【補助第230号線（土支田通り～外環）に係る合同意見交換会】

◆日時：平成28年11月12日（土） 19:00～20:30

補助第230号線整備計画案〔意見交換会とりまとめ〕

補助第230号線意見交換会に関するご意見（議事要旨）

テーマ3：交差点、区道交差点 【意見】

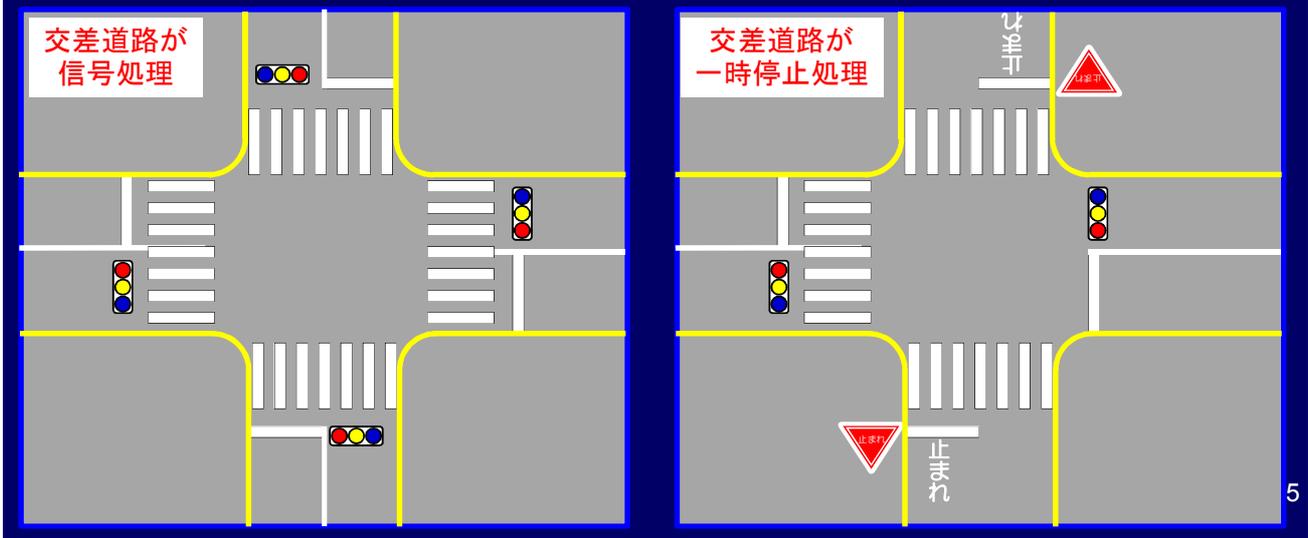
- ◆外環交差点に信号機はつかないのか
- ◆信号機が設置される箇所の交差道路（区道）は、信号機または一時停止のどちらの規制になるのか。
- ◆区有通路104との交差点に信号は設置されないのか

テーマ3：交差点、区道交差部 【意見】

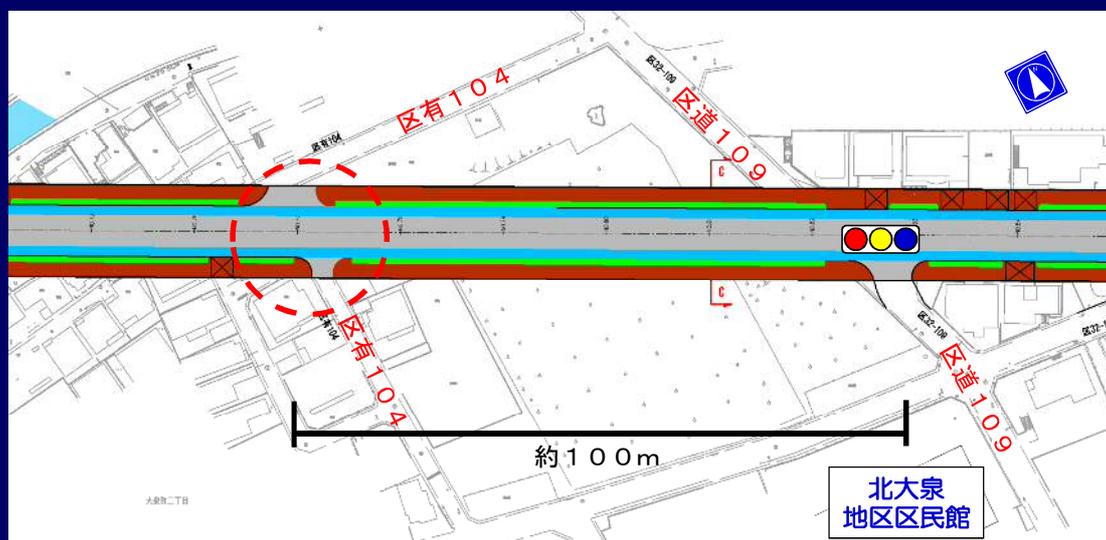
- ◆区有通路104との交差部に信号は設置されないのか

テーマ3：交差点、区道交差部 【意見】

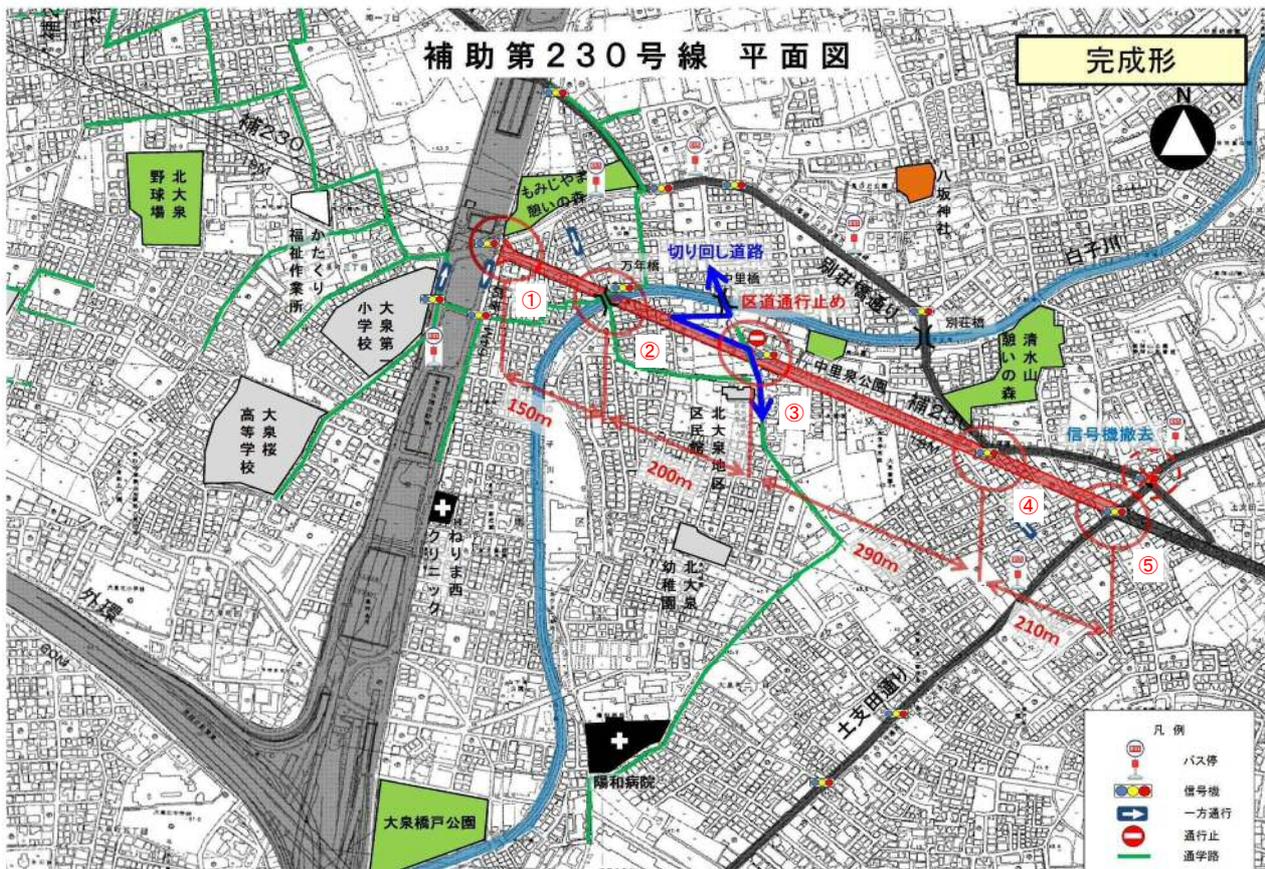
- ◆外環交差点に信号機はつかないのか
- ◆信号機が設置される箇所の交差道路は、信号機または一時停止のどちらの規制になるのか。
- ◆区有通路104との交差部に信号は設置されないのか
